郎溪兴阳金属制品有限责任公司

2.18817MWp分布式光伏发电项目

监理初检报告

监理初检问题清单

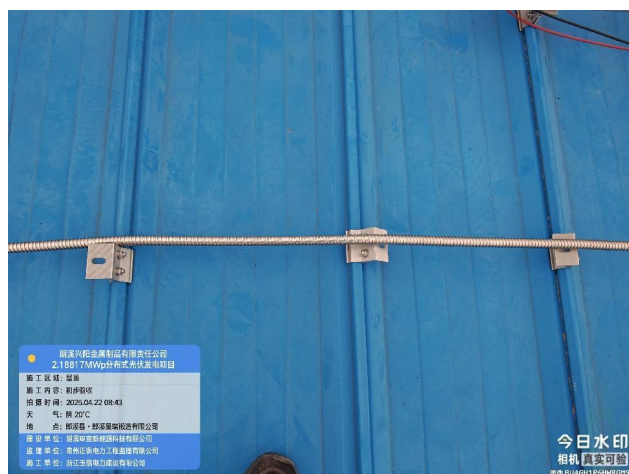
主送	浙江玉信电力建设有限公司	
工程名称	郎溪兴阳金属制品有限责任公司 2.18817MWp 分布式光伏发电项目	
建设管理单位	郎溪申宣新能源科技有限公司	业主项目经理：
监理单位	常州正衡电力工程监理有限公司	总 监： 张献兵
设计单位	西格玛电气股份有限公司	
施工单位	浙江玉信电力建设有限公司	施工项目经理：胡江浩
检查日期	2025 年 04 月 22 日	
检查人	姜旭	
一、现场存在质量问题		
1、采光带附近彩钢瓦凹陷下雨容易漏水

2、采光带防坠网螺栓松动

3、不锈钢软管未固定

4、安全围栏缺少永久性安全标识

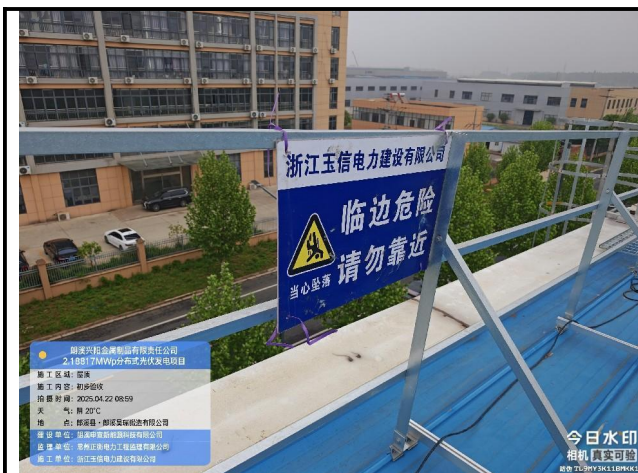
5、安全围栏材料切口未做防腐

6、13号逆变器方阵组件边压安装倾斜

7、4号逆变器下接地扁铁连接下油漆未打磨

8、1 号逆变器最南边方阵边压块紧固不到位

9、组件边压导轨距离不满足要求

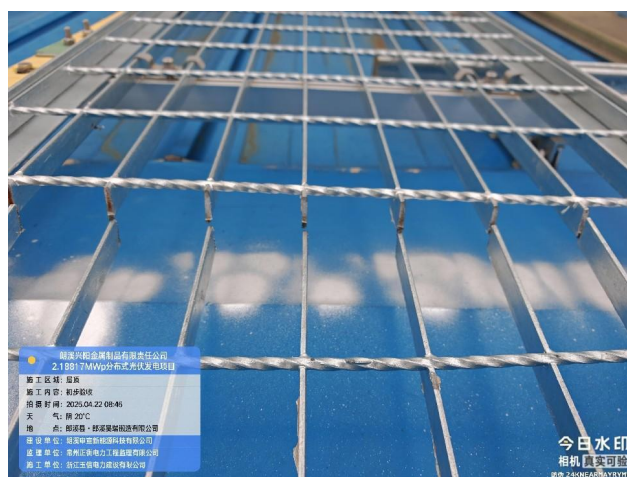
10、直流桥架缺少抱箍

11、运维通道连接件松动

12、运维通道过屋脊处断口未做防腐

13、运维通道多处螺栓松动

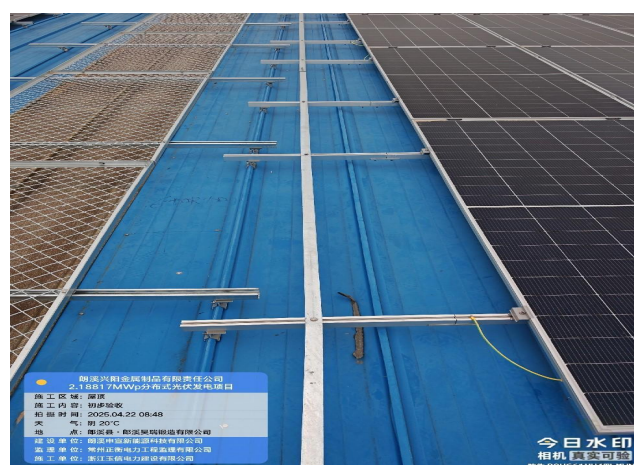
14、现场个别接地扁铁未刷漆

15、室外并网柜围栏及灭火器未安装

16、室外并网柜及逆变器应上锁

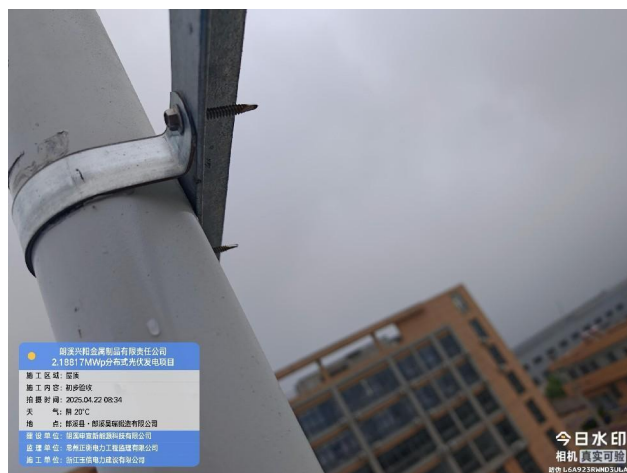
17、视频监控要求使用螺栓固定

18、桥架过运维通道需要喷涂警示标语

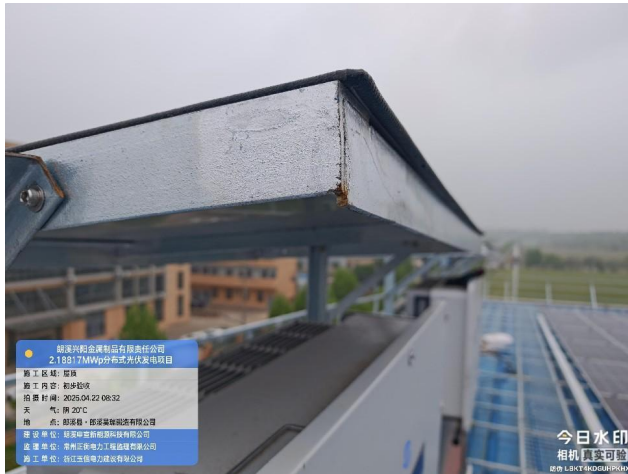
19、爬梯口焊接未满焊

20、爬梯焊接处防腐不到位

21、逆变器雨棚下角刚需要包边

22、逆变器通讯 485 线未连接至采集器

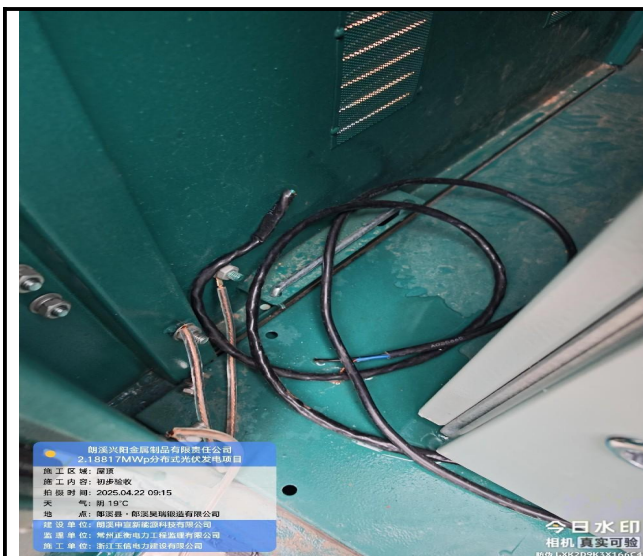
23、逆变器灭火器未安装

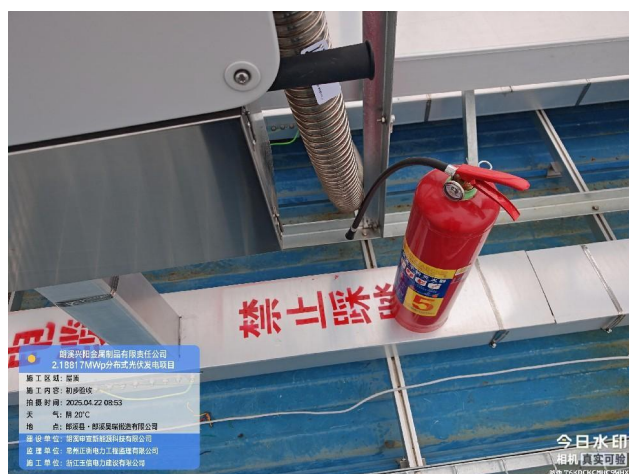
24、接地扁铁缺少螺栓固定

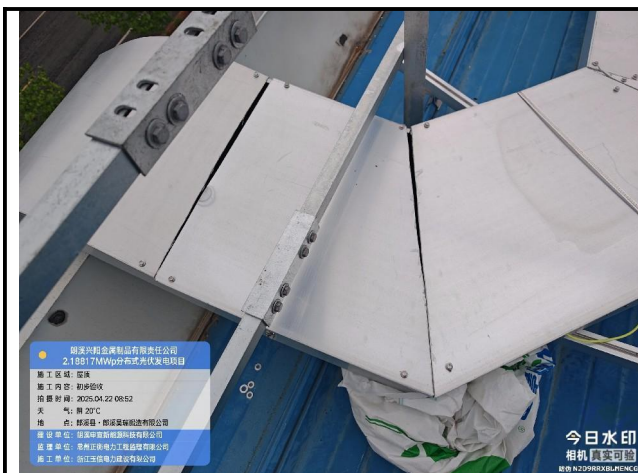
25、交流桥架使用自攻丝固定不需要不锈钢抱箍

26、个别运维通道螺栓漏丝不符合要求

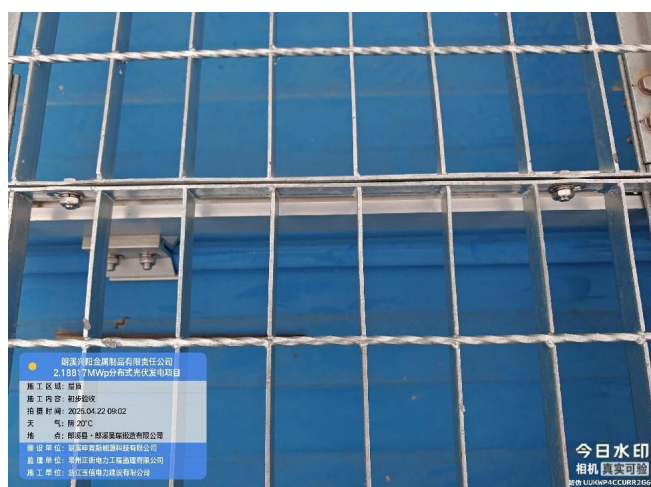
27、个别逆变器支架由于厂区彩钢瓦原因仍需要加固

28、个别逆变器雨棚螺栓为安装

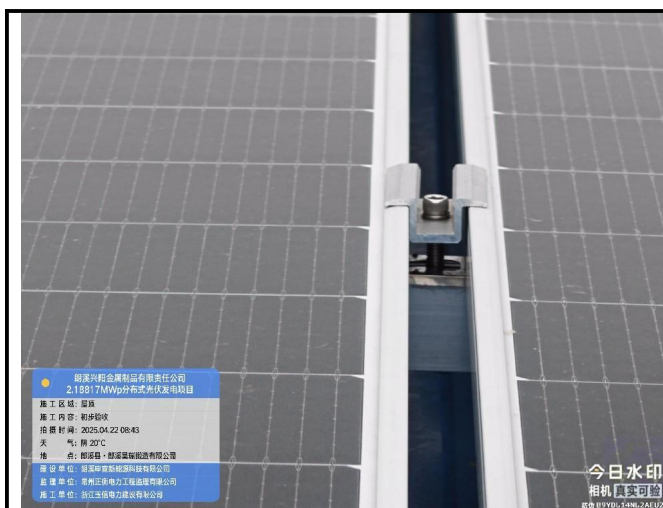
29、个别逆变器下槽盒仍需加固

30、个别逆变器软管存在开口

31、发现其中一排组件中压块缝隙较大

32、电缆标识牌需要使用不锈钢材质

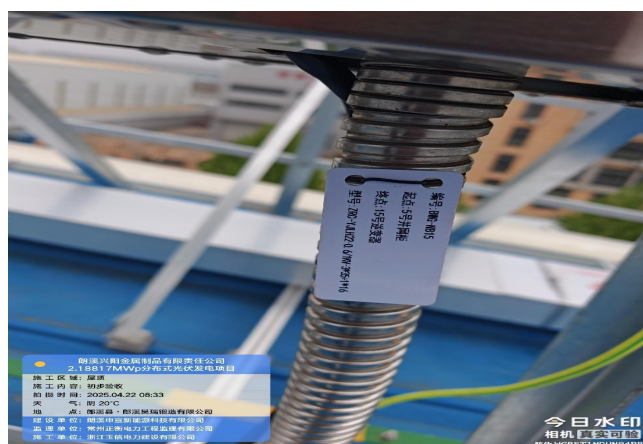
33、抽检直流电缆绑扎 10 处存在 1 处绑扎不到位

34、现场所有热镀锌材料切口需要做防腐
